Återkallelse för utbyte: GRIGRI 2

Gäller alla GRIGRI 2 (D14 20, D14 2G, D14 2B)
med de fem första siffrorna i serienumret mellan 10326 och 11136

Figur 1

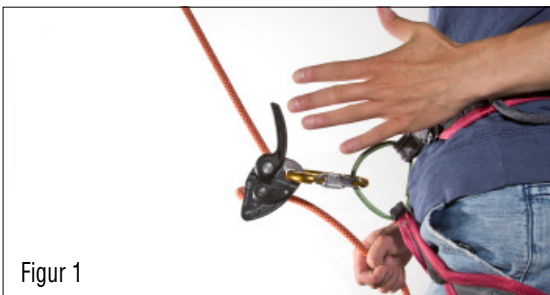
Petzl har upptäckt att applicering av ytterligare kraft på ett redan fullt öppnat handtag på GRIGRI 2 kan orsaka skada inuti GRIGRI 2, med följden att handtaget kan fastna i öppen position.

När handtaget fastnar på detta vis sätts den assisterade bromsfunktionen ur spel. En skadad GRIGRI 2 i detta tillstånd kommer att fungera på liknande sätt som ett manuellt firningsdon (ex. hink).

När en skadad GRIGRI 2 används, där handtaget har fastnat i läget som visas i Figur 1, kan bristande kontroll av bromssidan på repet öka risken för okontrollerad nerfirning. En GRIGRI 2 med ett skadat handtag ska omedelbart tas ur bruk.

- öka den mekaniska styrkan i handtaget på alla GRIGRI 2 fr.o.m serienr 11137.

- återkalla alla GRIGRI 2 där de fem första siffrorna i serienumret är mellan 10326 och 11136, och ersätta dessa med nya omarbetade GRIGRI 2.
